OGETTO; (ID 8033) Procedura di Valutazione di Impatto Ambientale ai sensi dell'art.23 del D.Lgs 152/06 relativa al progetto per la realizzazione di un impianto fotovoltaico, denominato "Lentini Agricola", della potenza di 66 MW, unito alle relative opere di connessione alla RTN, integrato da un sistema di accumulo da 10 MW, da realizzarsi nel comune di Lentini (SR) e nel comune di Catania.

Nei paragrafi successivi sono analizzate ed illustrate, in relazione al progetto, le risposte alle richieste di integrazioni di natura tecnico progettuale, riportate nella richiesta di integrazione n. 006138 del 28.11.2022 – ID 8033, richieste mal MIC – Ministero della Cultura soprintendenza speciale del PNRR.

1. INTEGRAZIONE CRITICITÀ RISCOSTRATE

Figura 1. Layout di impianto

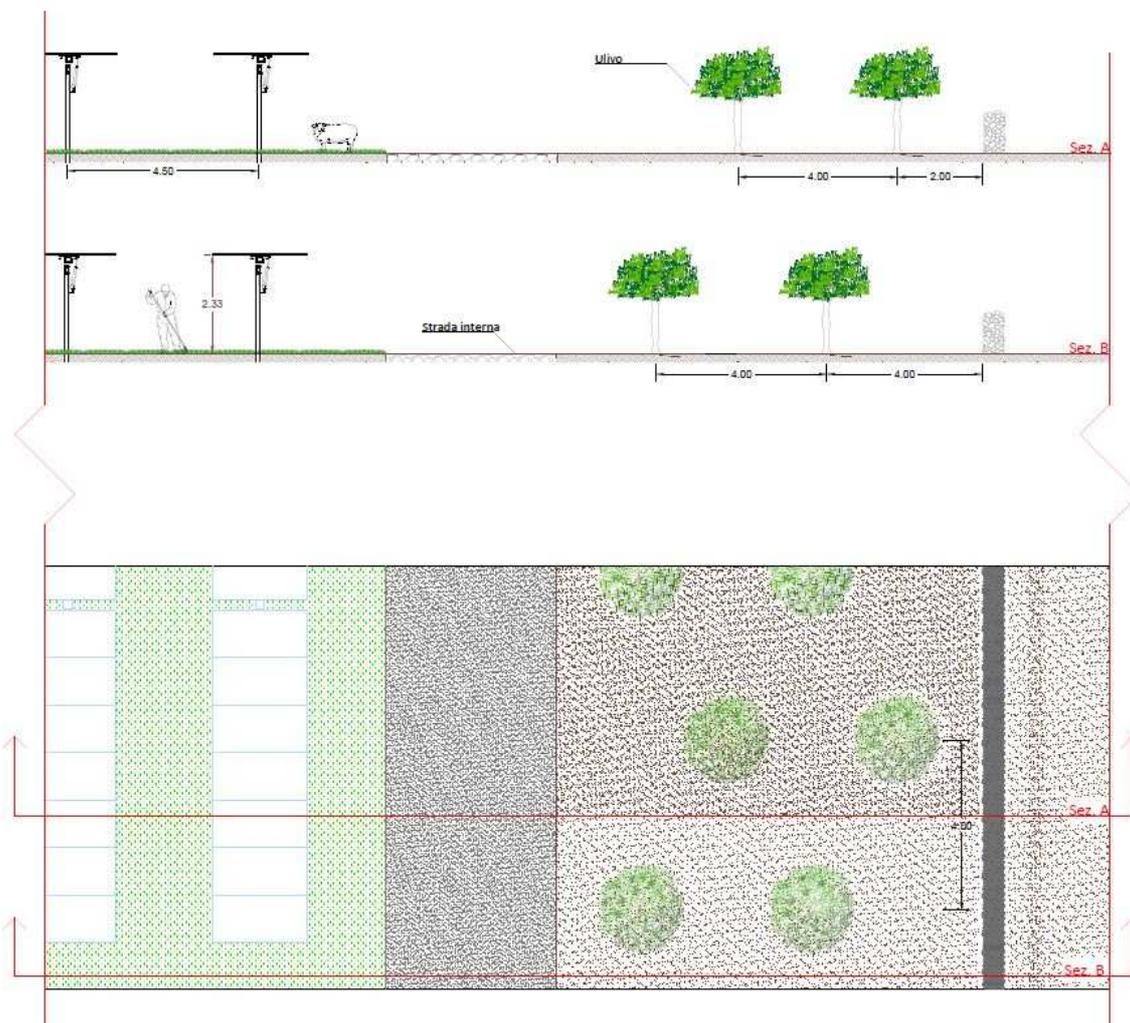
- *Un approfondimento che chiarisca la coerenza del progettato intervento con le norme del PEARS Sicilia 2030 nel quale si prevede per le misure di mitigazione e compensazione degli effetti ambientali Art. 6.2 del R.A. : " Salvaguardia degli elementi costitutivi del paesaggio e della biodiversità agricola e rurale (muretti a secco, elementi arborei monumentali, ecc.), prevedendo fasce di rispetto di almeno 5 metri" , con quanto rappresentato nell'elaborato RSO6EPD0011A0, in cui nella foto n. 13 6 presente tale caratteristico muretto a secco posto a delimitazione del fondi agricoli;*

Il progetto è perfettamente coerente con il PEARS Sicilia 2030 specificatamente con l'art 6.2 del R.A. : "Salvaguardia degli elementi costitutivi del paesaggio e della biodiversità agricola e rurale (muretti a secco, elementi arborei monumentali, ecc.), prevedendo fasce di rispetto di almeno 5 metri" il muretto a secco rappresentato nell'elaborato RSO6EPD0011A0, in cui nella foto n. 13, delimita il confine esterno del nostro impianto agro-fotovoltaico lungo la particella 522 del folio 26 posto in direzione sud- nord, in tutto il perimetro esterno dell'impianto, è prevista una fascia arborea larga mt 10 di piante autoctone, specificatamente ulivi da olio, la viabilità interna larga mt 4 pertanto la distanza effettiva tra i muretti a secco e l'area effettiva di impianto è pari a mt 14, il muretto a secco interessa solo una piccola parte marginale del perimetro esterno ,

ma la fascia arborea interessa tutto l'impianto Agro-Fotovoltaico, di seguito è riportati il particolare della zona di confine dove è presente il muretto a secco.

Figura 2. Particolare staffaggio su infrastruttura esistente

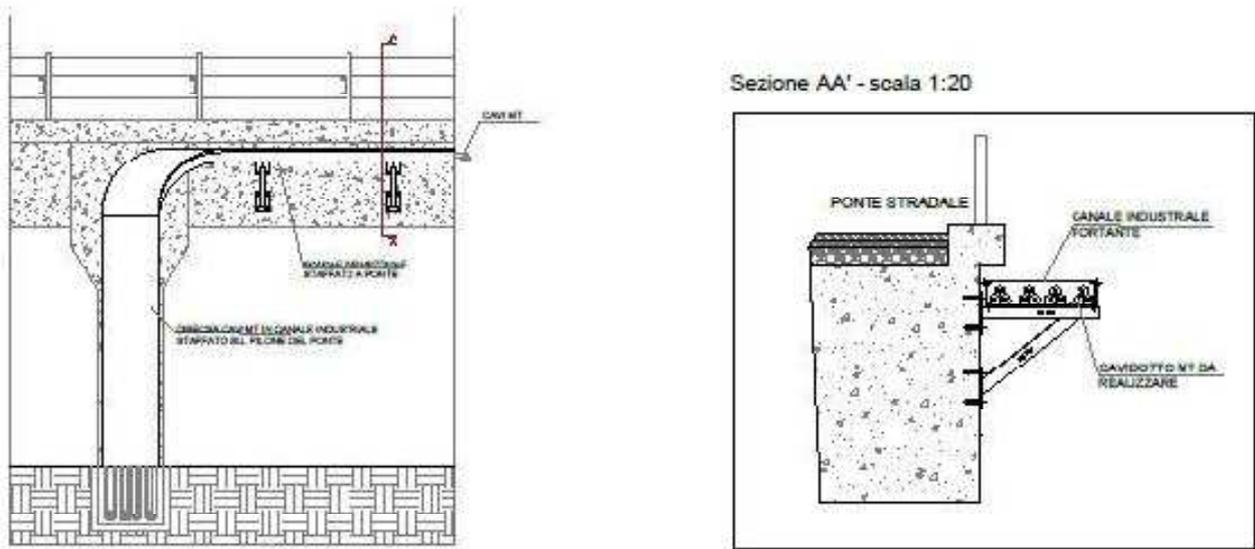
- *Un approfondimento che, in relazione alle interferenze per il passaggio del cavidotto nei punti di attraversamento dei corsi d'acqua, in cui si rappresentano tutte le interferenze in cui sarà previsto l'uso di "staffaggio" sui ponti stradali, al fine di verificarne la compatibilità con contesto paesaggistico;*

Il cavidotto che collega le aree di installazione dei moduli fotovoltaici con la stazione di RTN, è previsto interamente interrato su viabilità pubblica e viabilità interpodereale. Le principali interferenze riguardano l'attraversamento di corsi d'acqua esistenti che verranno risolti attraverso delle apposite canaline staffate all'opera esistente come riportato dallo schema sottostante ed evidenziamo e dall'elaborati RS06REL0009A0

Figura 4. Punto di osservazione Centro storico di Scordia

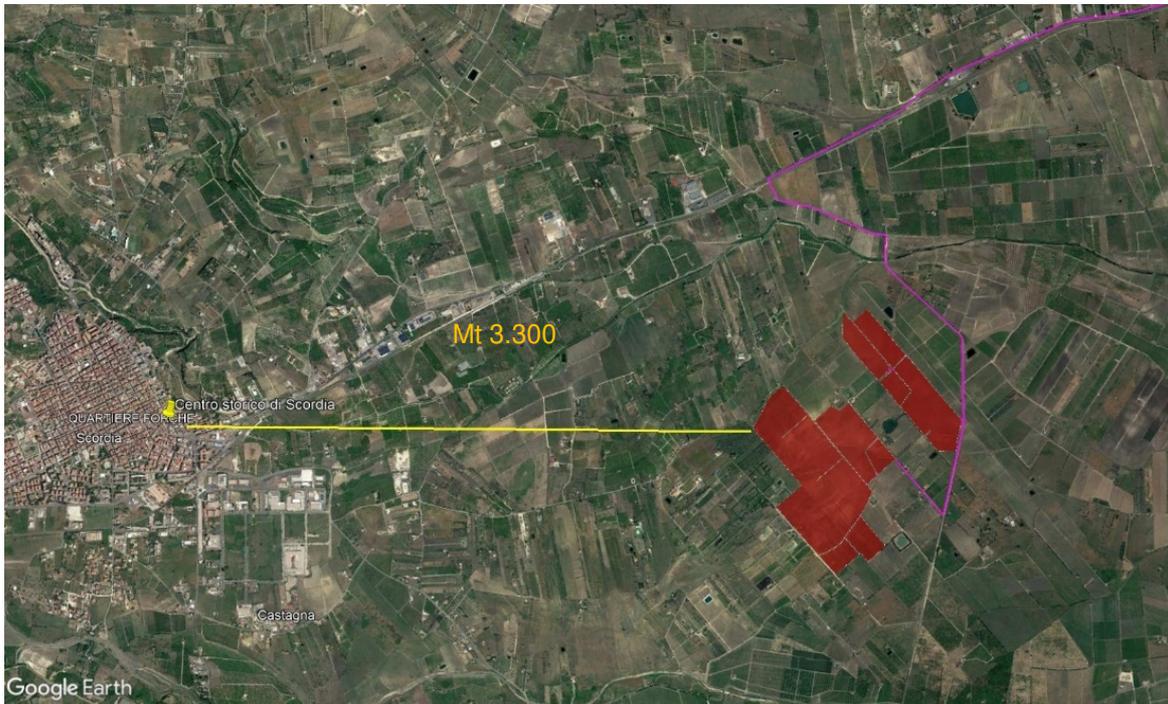
- *Elaborazione di foto-inserimenti:*
Si chiede l'elaborazione di ulteriori di foto-inserimenti, ad integrazione di quelli presenti nell'elaborato (RSO6EPD0075A0), sia da punti panoramici ed elementi notevoli che da aree limitrofe all'impianto, e in particolare dai seguenti punti di interesse

Centro storico di Scordia, vincolato ai sensi dell'art. 134 lett. c) del D.L.gs 42/04 posto ad una distanza minima di mt. 3.300,00

Posizionandosi in prossimità del centro storico di Scordia la visuale risulta essere compromessa e occupata dal contesto urbano caratteristico. Posizionandosi appena fuori dal contesto urbano e ad una distanza dall'area di impianto (in linea d'aria pari a 3.300 mt) la percezione dell'impianto Lentini agricolo risulta non avere alcun impatto dal punto di vista dell'inquinamento visivo.

Figura 8. Punto di osservazione Tenuta Ambelia del principe Branciforte sec. XVI-XVII

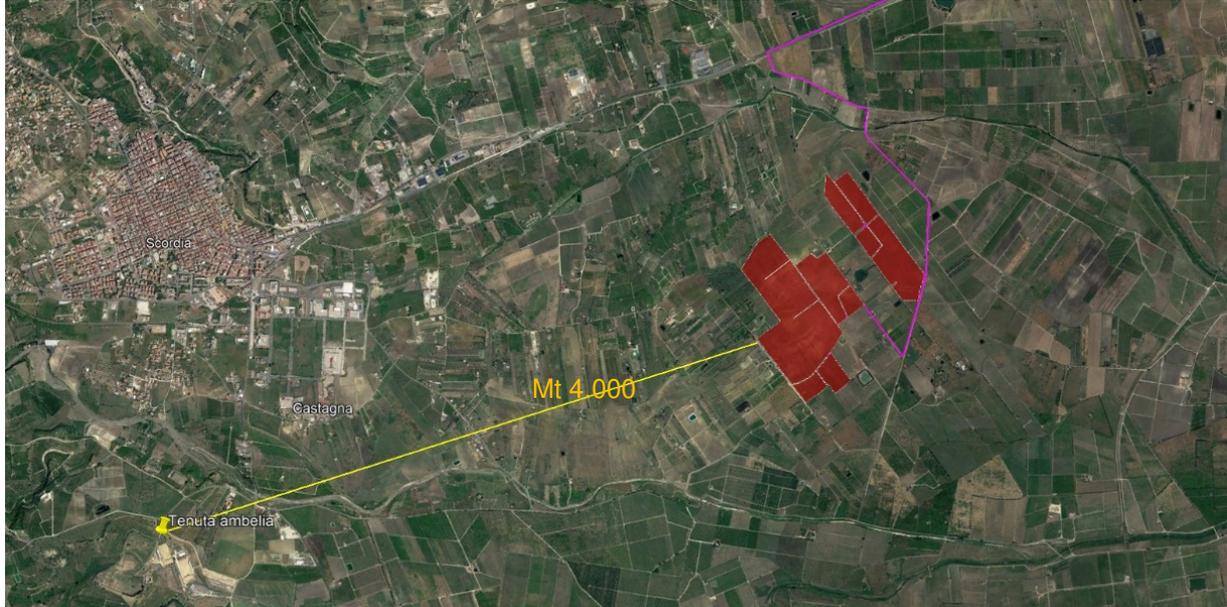
Tenuta Ambelia del Principe Branciforte sec. XVI-XVII, vincolo D.D.S. n. 2704 del 07/11/2012, rilevanza Alta, proprietà pubblica, poste ad una distanza minima di mt. 4.000,00 adiacente al punto panoramico individuato dal P.P. della provincia di Catania

Grazie all'orografia del sito e alla forte distanza il progetto Lentini Agricolo non risulta visibile dalla tenuta

Figura 10. Punto di osservazione Area archeologica di Monte casale di San Basilio - C.da Castellana

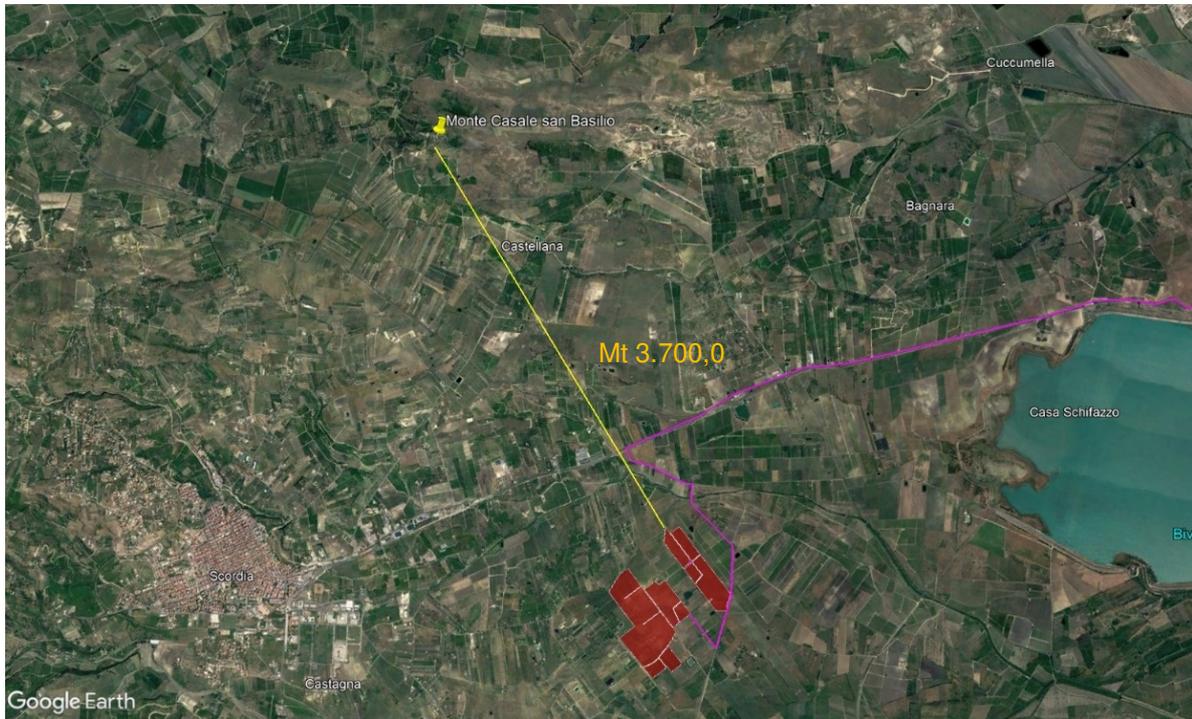
Area archeologica Monte casale di San Basilio — C.da Castellana vincolata ai sensi dell'art. 10 del D.L.gs 42/04 (D.A. 2661/1990) posto ad una distanza minima di mt.3.700,00

La sostanziale distanza tra i due siti e l'orografia del sito non consentono di visualizzare l'impianto oggetto di studio

Figura 12. Punto di osservazione Area del Biviere di Lentini

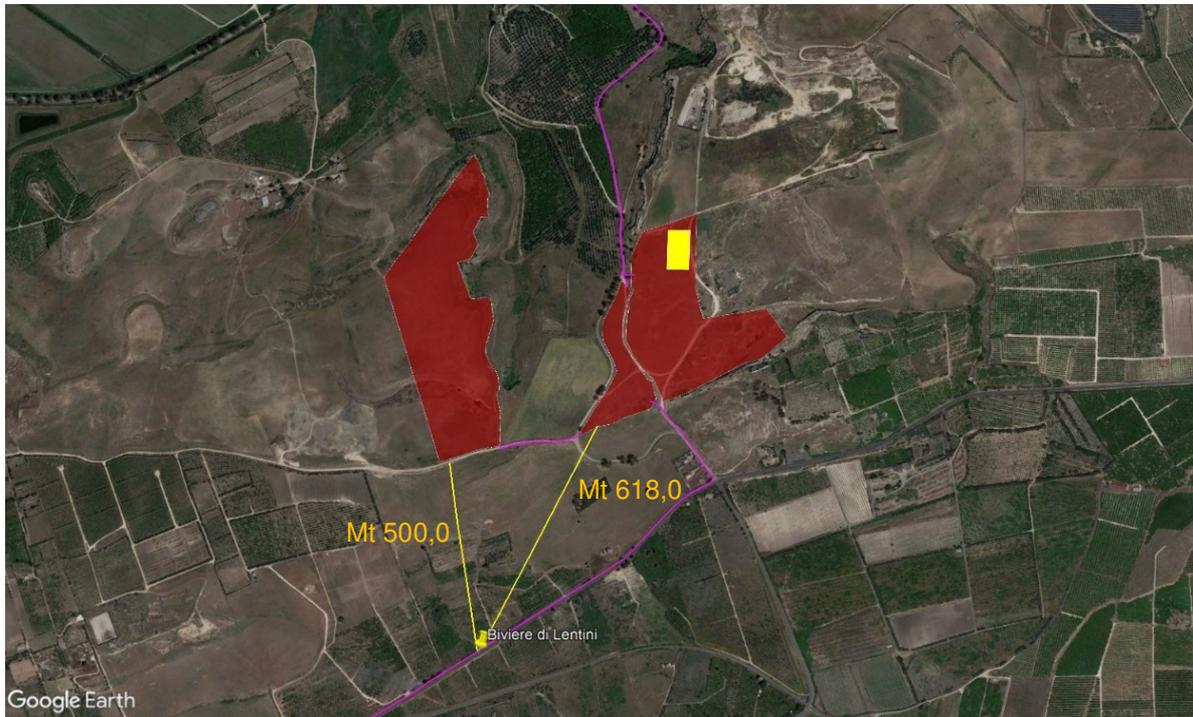
Area del Biviere di Lentini e la fascia di rispetto, vincolato ai sensi dell'art.136 del D.Lgs 42/04 posto ad una distanza minima di mt. 500,00

L'orografia del sito non consente la visibilità del progetto dal punto indicato.
